三亚崖州湾  
南繁科技城幼儿园  
幼儿园小学项目  
1号楼

2号、3号楼二层平面图 1: 150

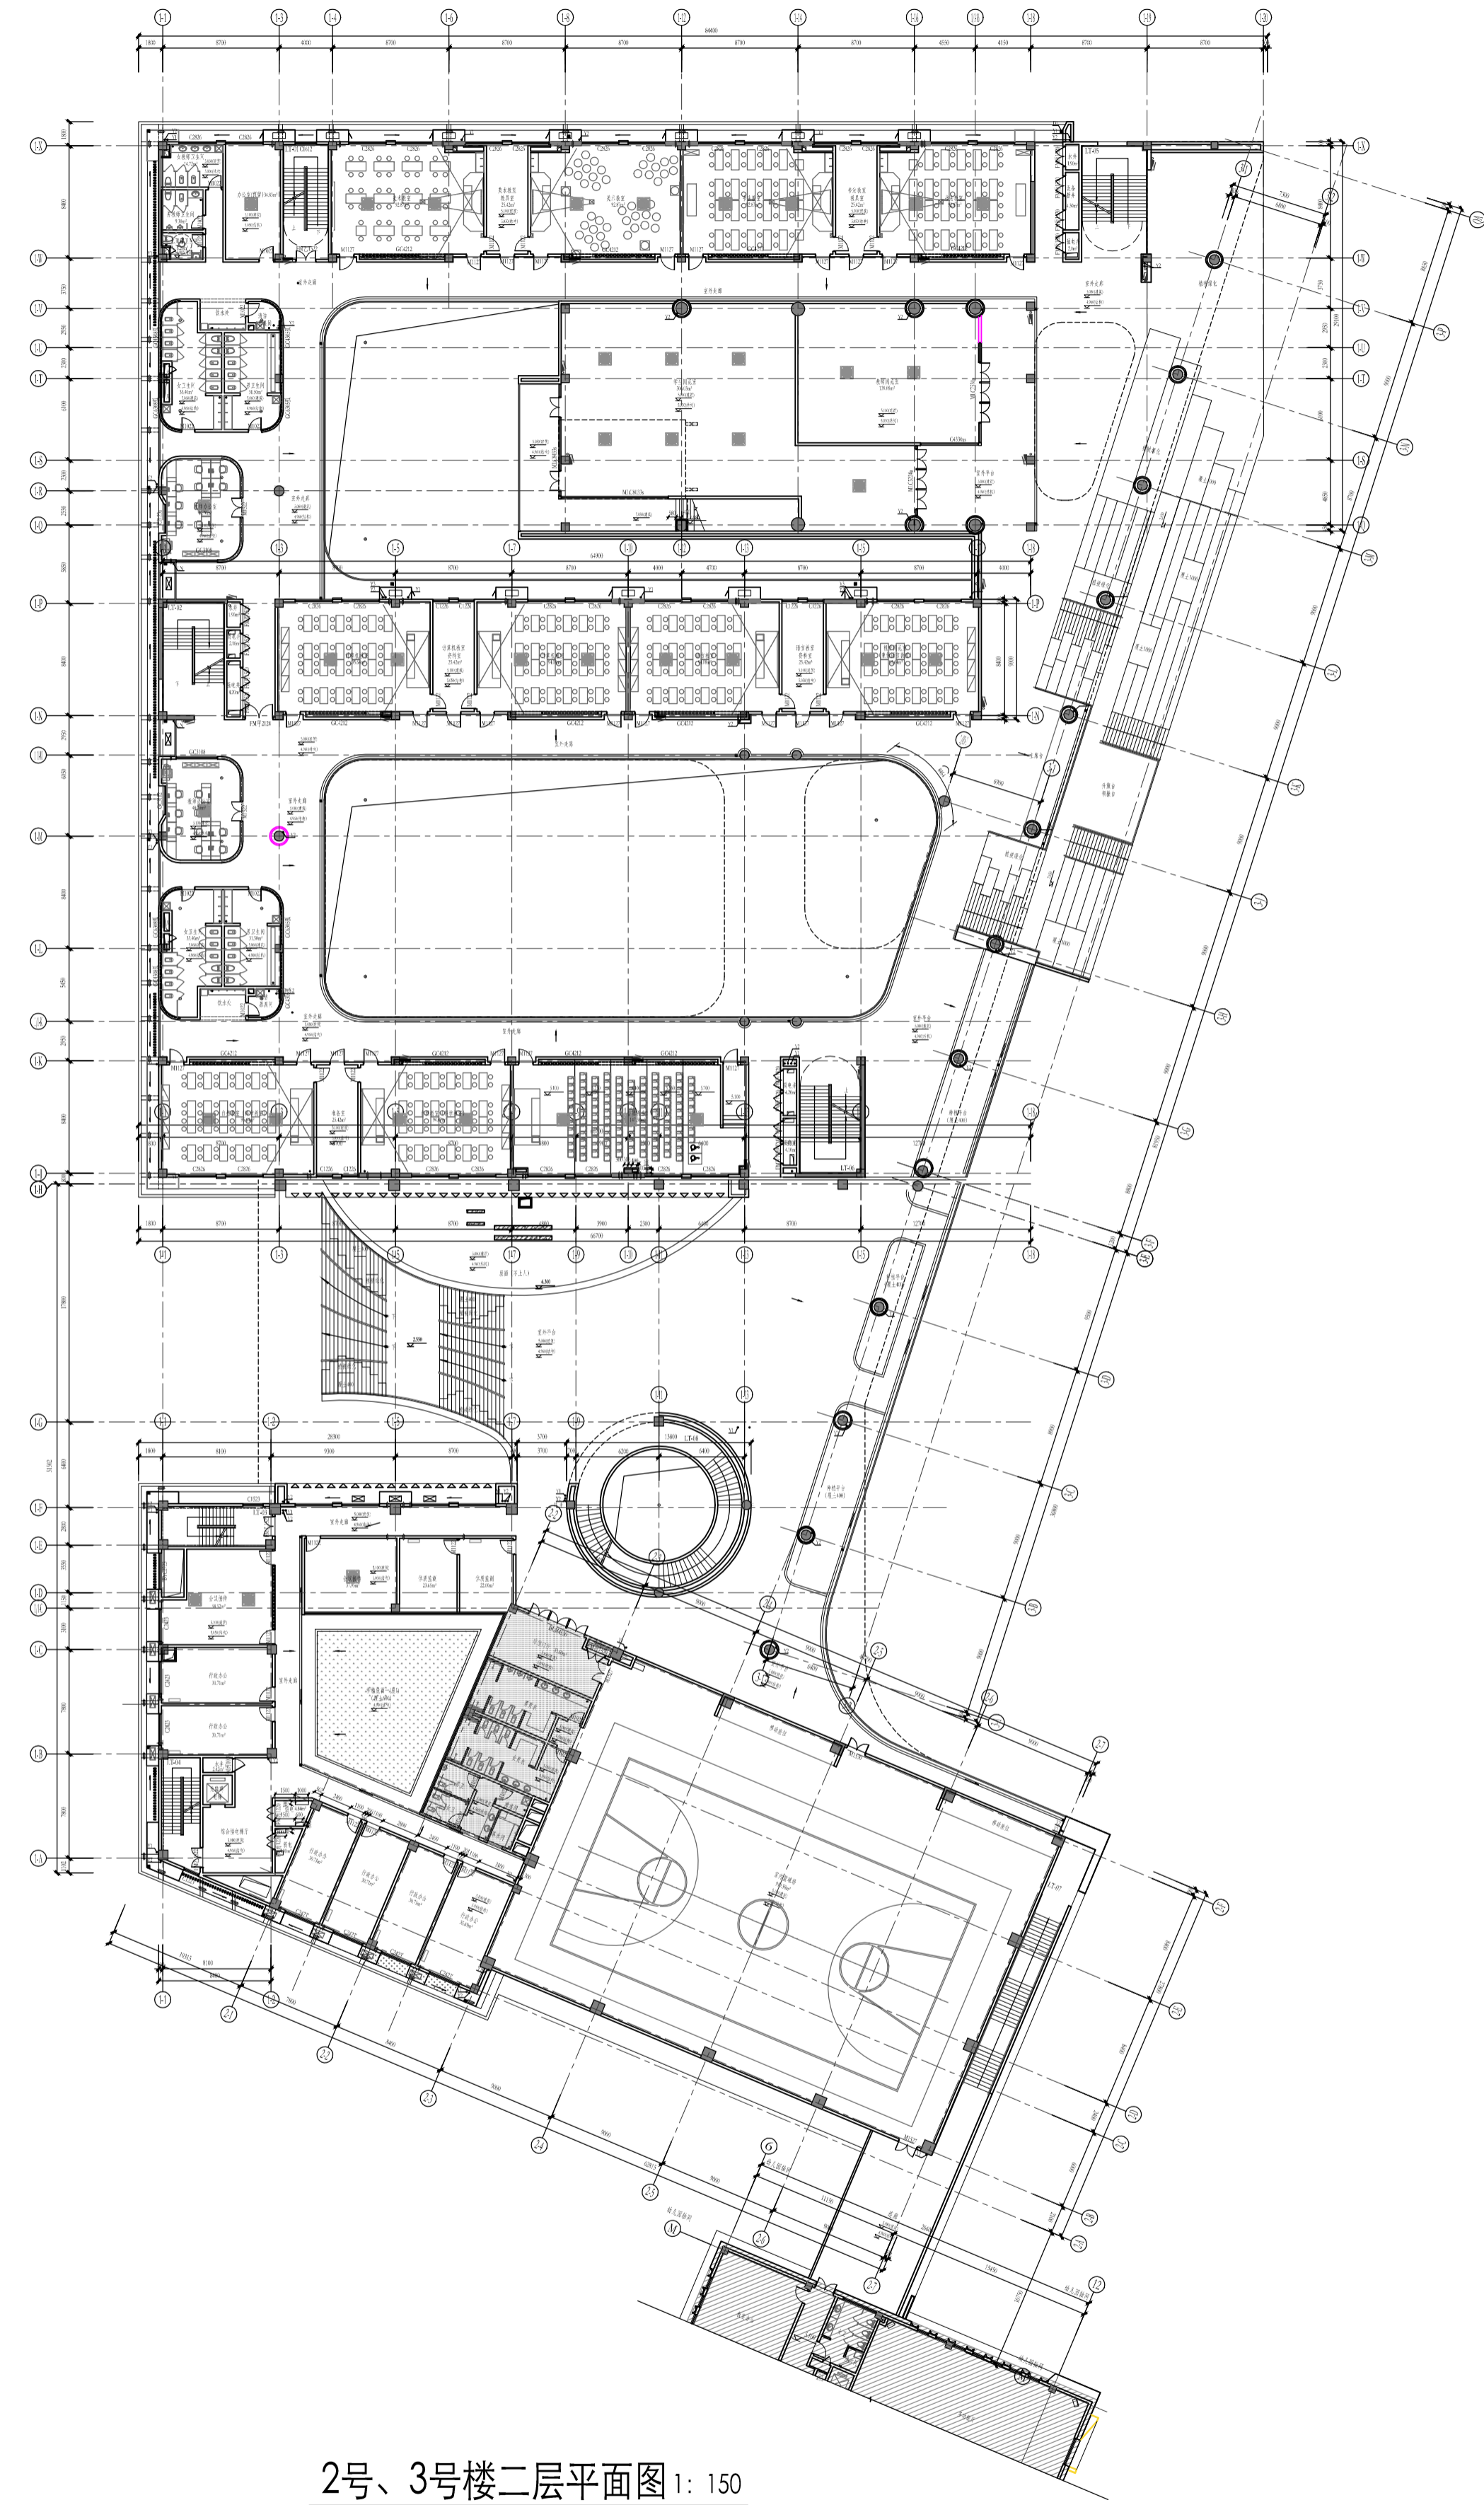
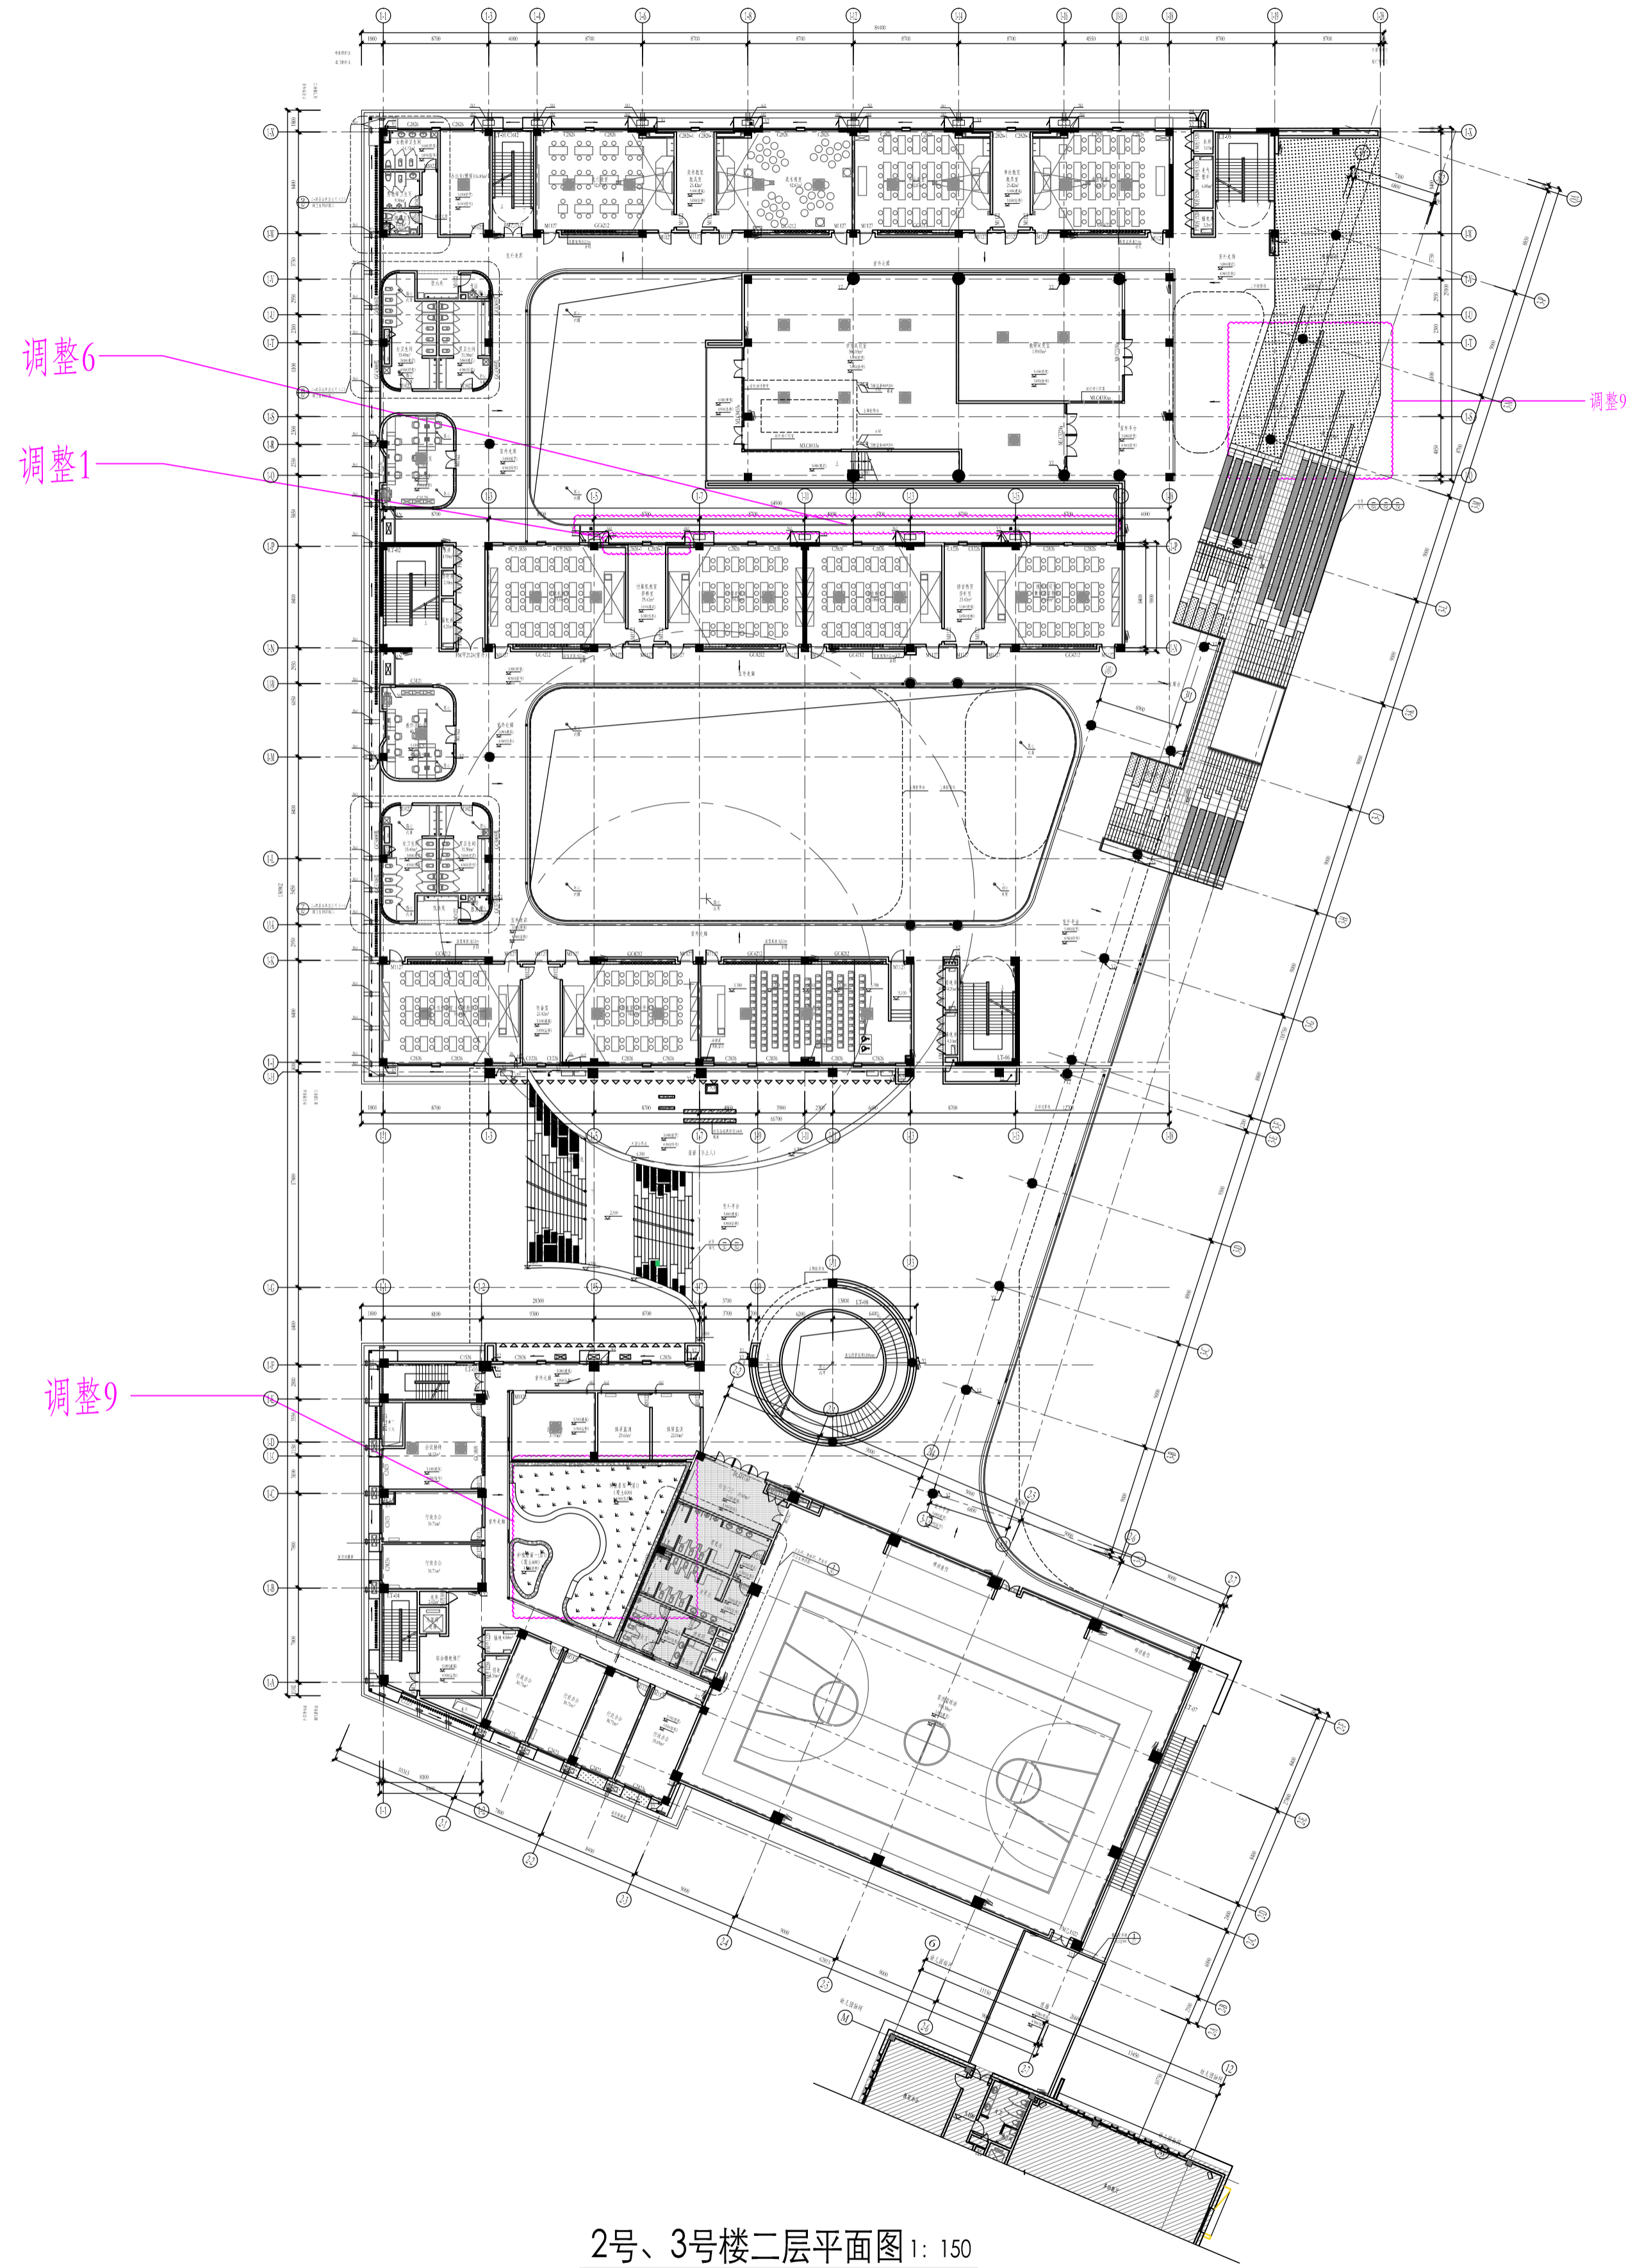
修改内容：  
7.调整弧形楼梯外立面材质：由面砖修改为同面砖色的质感涂料  
10.调整栏杆位置
